Mission régionale d'autorité environnementale
ÎLE-DE-FRANCE

**Avis délibéré sur le projet de modernisation et de
transformation de l'ensemble immobilier Tour
Maine-Montparnasse (EITMM)
Paris 15^e (75)**

**N° 011713/A P
du 23/03/2026**

Figure 21: Modélisation de la température de l'air à 14h à 1,5m de hauteur (source : Étude d'impact - Volet 3, p.19)

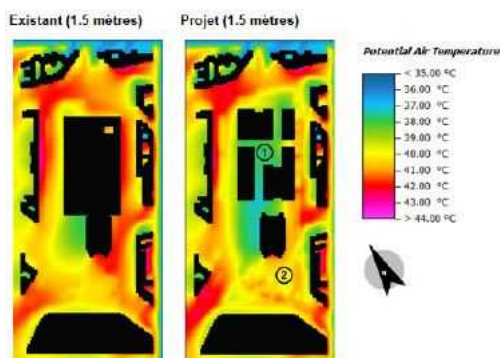
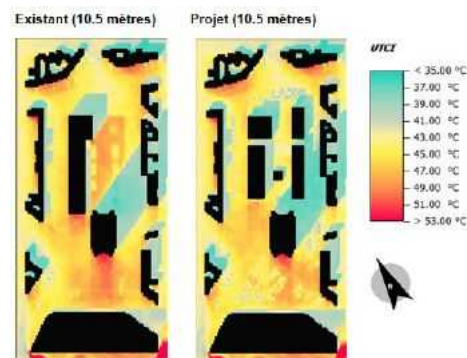
L'étude identifie tout de même des zones « critiques » et « à améliorer » pour le confort thermique, correspondant à des espaces exposés directement aux rayonnements solaires, aux toitures fréquentées et à certains espaces minéralisés. Elle identifie également des zones « critiques » pour le confort aéraulique, concentrées au pied de la tour Montparnasse, avec un risque d'accélération ponctuelles du vent liées à des effets de contournement. Ces éléments ne sont que partiellement repris par l'étude d'impact.

(6) L'Autorité environnementale recommande de prendre en compte l'ensemble des recommandations de l'étude d'îlot de chaleur urbain (ICU) produite.

Figure 22: Identification des zones critiques pour le confort thermique et aéralique (source : Annexe 5, p.23)

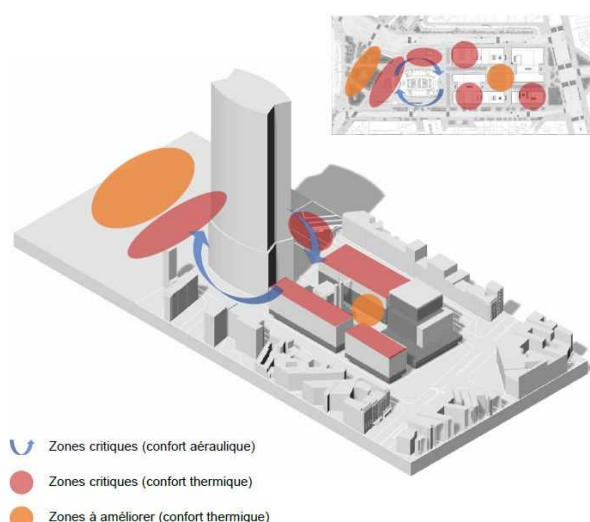
L'Autorité environnementale observe que, certains éléments de l'étude d'impact ne figurent pas dans le projet tel que présenté¹³. Par ailleurs, l'ensemble des recommandations émises par l'étude d'ICU au regard des zones « critiques » ou « à améliorer » (p.24-25) n'ont pas été

reprises¹⁴.

Figure 23: Schéma d'intention des flux piétons projetés
(source : Étude d'impact - Volet 2, p.24)

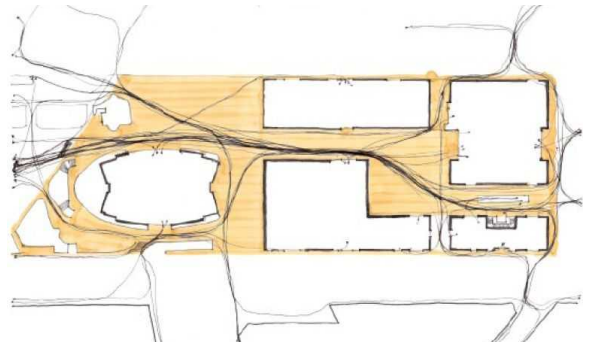
L'Autorité environnementale estime que l'ouverture du cœur d'îlot constitue en effet un point important du projet pour l'amélioration des cheminements piétons. L'étude reste cependant insuffisante en matière d'évolution des flux, des temps de parcours ou de leurs conditions, comme elle l'avait déjà relevé son précédent avis¹⁶. Elle préconise donc de préciser comment la future configuration permettra de mettre fin aux dysfonctionnements constatés, notamment en matière d'accessibilité et de conditions de déplacement, en particulier au niveau du parvis de la Tour Montparnasse.

(7) L'Autorité environnementale recommande de développer l'argumentation de l'étude d'impact concernant l'amélioration de l'accessibilité et de la circulation piétonne permis par le projet, notamment au niveau du parvis de la tour Montparnasse.

Figure 24: Carte de bruit stratégique montrant les niveaux sonores moyens sur 24h selon l'indicateur Lden(source : Bruitparif)

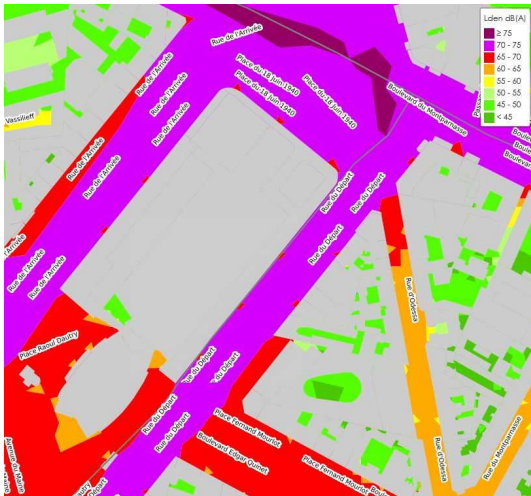
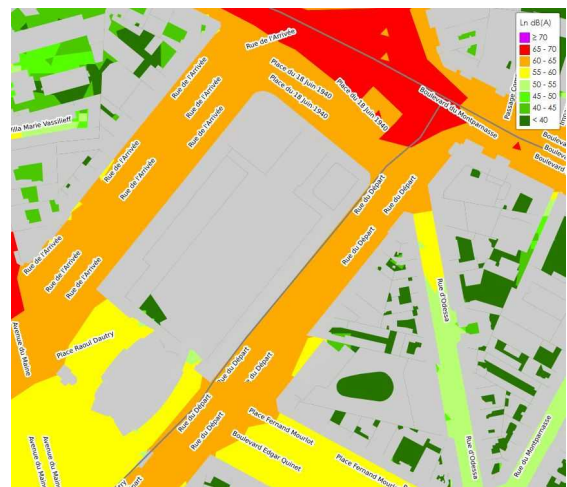
Le futur bâtiment « résidence » qui s'implante le long de la rue du Départ, est exposé à des nuisances sonores engendrées par le trafic routier qui sont mises en évidence par les cartes stratégiques de bruit produites par BruitParif (cf figures 24 et 25). Elles font état, au droit du futur bâtiment « résidence » qui accueillera des logements, de niveaux sonores L_{den} ¹⁹ (sur 24 h) compris entre 70 et 75 dB(A)²⁰ et de niveaux L_n ²¹ (la nuit) compris entre 60 et 65 dB(A). Ces niveaux dépassent significativement les valeurs de référence à partir desquelles une incidence néfaste sur la santé humaine est documentée pour l'Organisation mondiale de la santé (OMS)²² (53 dB L_{den} sur 24 h et 45 dB L_n en période nocturne pour le bruit routier). Une étude acoustique a été réalisée en 2025 (annexe 6) afin de caractériser les niveaux sonores résiduels au droit et à proximité de l'EITMM, et d'apprécier l'impact du projet au regard de la réglementation sur les émergences sonores. Elle ne traite cepen-

dant pas des niveaux sonores auxquels seront exposés les futurs habitants des logements étudiants du site, ni ne précise les mesures visant à limiter leur exposition au bruit.

Dans un souci de préservation de la santé humaine des futurs habitants des 182 logements étudiants du bâtiment « résidence », il convient de compléter l'étude d'impact sur ce point et de définir des mesures ERC nécessaires.

(9) L'Autorité environnementale recommande de :

- caractériser précisément les niveaux sonores actuels et futurs auxquels seront exposés les 182 logements étudiants du bâtiment « résidence » ;
- définir, sur cette base, des mesures permettant d'éviter ou de réduire significativement l'exposition au bruit de ses futurs habitants, par référence aux valeurs définies par l'Organisation Mondiale de la Santé (OMS) y compris lorsque les fenêtres sont ouvertes.

Figure 26: Cartographie des niveaux sonores générés par l'usage des toitures sportives avant et après l'installation d'écrans acoustiques (source : Étude d'impact - Volet 3, p.56)

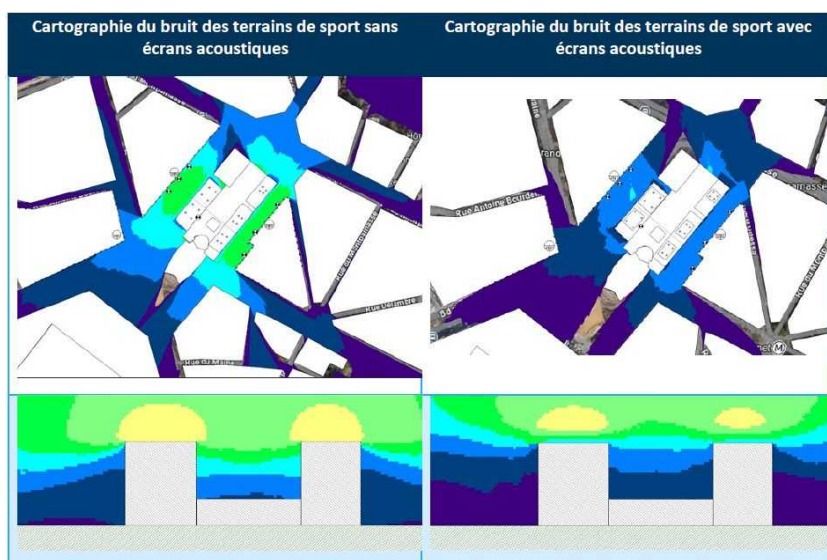
Par ailleurs, le futur équipement public situé en cœur d'îlot est susceptible de générer des nuisances sonores, de même que les terrains de sport en toiture des bâtiments, pour lesquels une modélisation acoustique réalisée (Volet 3,p.55) a montré des dépassements des émergences admissibles en période nocturne pour certaines façades de riverains. Différentes mesures de réduction ont été définies en conséquence : mise en place de dispositifs acoustiques au droit des sources de bruit du site (entrées et rejets d'air, équipements en toitures, etc.), dimensionnement des performances acoustiques du bâtiment de l'équipement public afin que les niveaux sonores (notamment en cas de manifestations sonorisées) respectent la réglementation en termes d'émergences, installation d'écrans acoustiques de 3 m de hauteur autour des terrains de sport en toiture, traitement du sol des terrasses en double dalle. La modélisation acoustique du bruit généré par l'usage des toitures sportives, après l'installation des écrans acoustiques prévus, montrent un respect des émergences sonores pour les façades riveraines (cf figure 26).

Figure 27: Emprise des démolitions extérieures au niveau de la dalle Tossan (source : Étude d'impact - Volet 2, p.36)

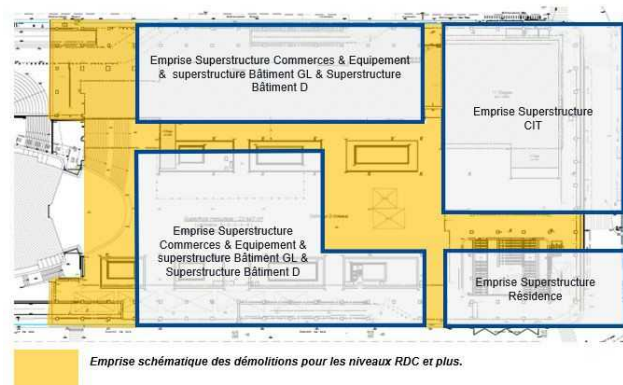
Pour la réhabilitation de la tour Montparnasse, le projet nécessite de déposer l'ensemble de ses façades et de démolir : les niveaux R+57 et R+58 en totalité, les murs structurels et planchers de différents niveaux, des escaliers et des dalles, une partie de la dalle extérieure ainsi que des édicules et une partie du patio, des dalles au dernier niveau de sous-sol et une partie des galeries du septième niveau de sous-sol (Volet 2, p.36).

Plusieurs mesures de réduction et d'accompagnement sont présentées (p.72-74), mais constituent pour les plupart, en l'absence de caractérisation précises des types et des quantités de déchets produits, des généralités ou des pistes d'actions. Par exemple, à ce stade, les possibilités de réemploi de divers éléments de l'EITMM (hors tour Montparnasse) sont uniquement « étudiés » (p.72). L'Autorité environnementale note les objectifs annoncés, sans plus de précisions, de recherche de la valorisation (recyclage ou récupération) de 50 % de la masse de déchets et de 80 % en intégrant la valorisation énergétique. Elle constate également, concernant les déchets de chantier, que l'élaboration d'un schéma d'organisation et de gestion des déchets (SOGED), fixant les modalités de gestion par les différentes entreprises intervenantes, est prévue.

(11) L'Autorité environnementale recommande de :
